SERVICE INFO – LuK 0079

LuK GearBOX 02J

Оптимізовані компоненти

Арт. номер: 462 0056 10

Зображення 1: Направляюча втулка з попередньо встановленим ущільнювальним кільцем і сальником вала

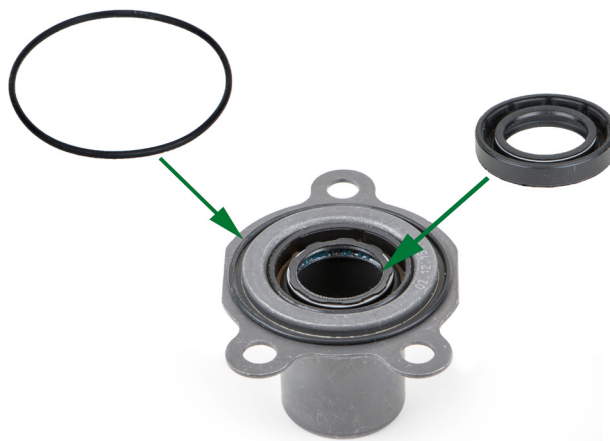
Була здійснена оптимізація компонентів LuK GearBOX. Направляюча втулка з попередньо встановленим ущільнювальним кільцем і сальником вала тепер заміняє аналогічні окремі компоненти. Впродовж перехідного періоду виробництва в комплект поставки LuK GearBOX будуть входити два ущільнення і направляюча втулка в зборі.

На вибір пропонуються два варіанти ремонту:

1. Демонтуйте сальник вала і ущільнювальне кільце зі старої направляючої втулки і замініть їх двома новими ущільненнями.
2. Встановіть направляючу втулку з попередньо встановленими ущільненнями.
